改善箇所説明図

メインハーネス

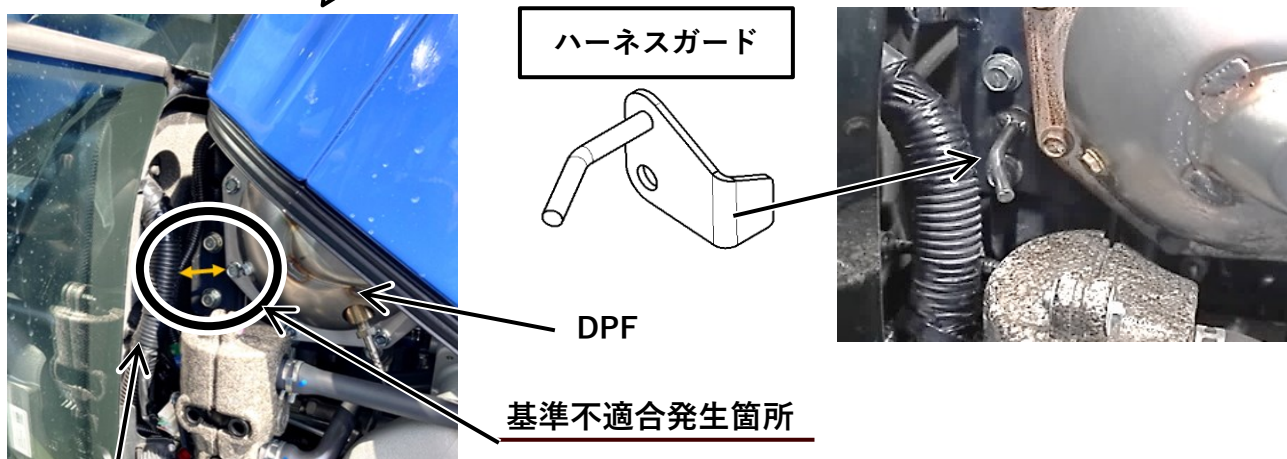
農耕トラクタのメインハーネスにおいて、配索方法が不適切なため、DPFと接触しているものがある。そのため、そのままの状態で使用を続けると、当該ハーネスが損傷し、最悪の場合、走行中に動力伝達できなくなり走行不能に至るまたは前照灯が点灯しなくなる等のおそれがある。

全車両、メインハーネスとDPFの隙間を確認し、配索の修正並びに干渉防止のハーネスガードを追加する。また、メインハーネスに損傷が認められるものについては補修する。
